**INFORME CONSOLIDADO DE LA EVALUACIÓN
DECLARACIÓN DE IMPACTO AMBIENTAL DEL PROYECTO
“Modificación RCA N°126/2007 Barrio Brisa del Sol”**

N°: 202408109404

Concepción, 26 de Julio del 2024

Figura. Vista planta sombras proyectada (volumen teórico)– Lote H6
Fuente: Anexo 2.5 de la DIA.

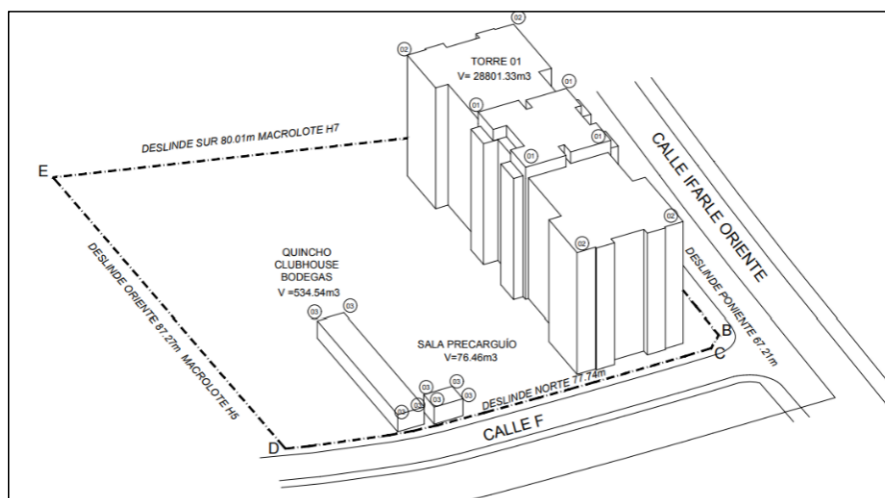
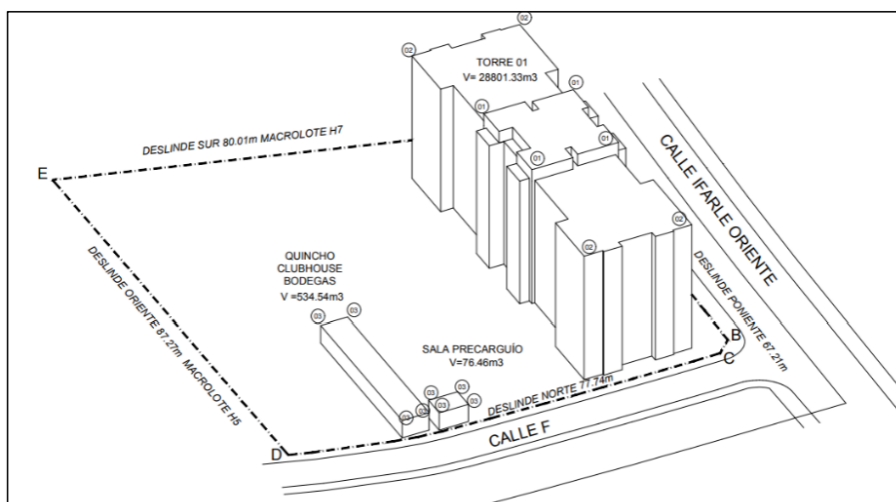
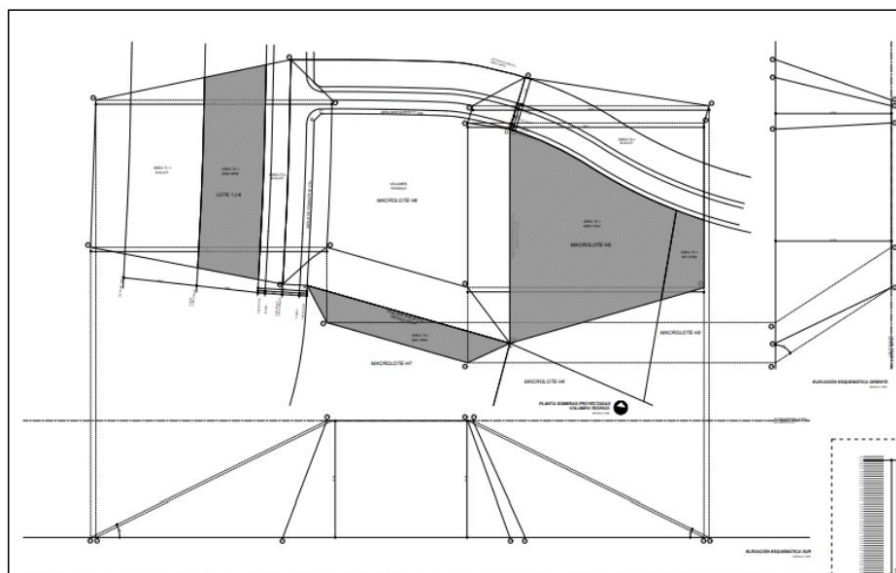
La siguiente figura presenta una perspectiva desde arriba, demostrando todas las posibles sombras proyectadas que puede generar la edificación en el transcurso del día. De hecho, Cuando el terreno colinda con viviendas existentes, el edificio se emplaza cercano al deslinde opuesto, dejando la mayor distancia posible hacia las viviendas con la finalidad de disminuir el tiempo de sombra.

Es importante destacar que, este proceso se garantizará sectorialmente en la Dirección de Obras Municipales de la Municipalidad de Talcahuano, respecto a aprobar el permiso de edificación. Sin embargo, de todas formas se descarta afectación a la calidad de vida de los vecinos refiriéndose a la obstrucción de luz día y/o otros elementos, debido a que el proyecto considera en su análisis las sombras proyectadas por los edificios y se dará cumplimiento con lo establecido en la Ley de Urbanismo y Construcciones (LGUC), su Ordenanza General de Urbanismo y Construcciones (OGUC), el Instrumento de Planificación Territorial Vigente y las respectivas características detalladas en los Certificados de Informaciones Previas (CIP).
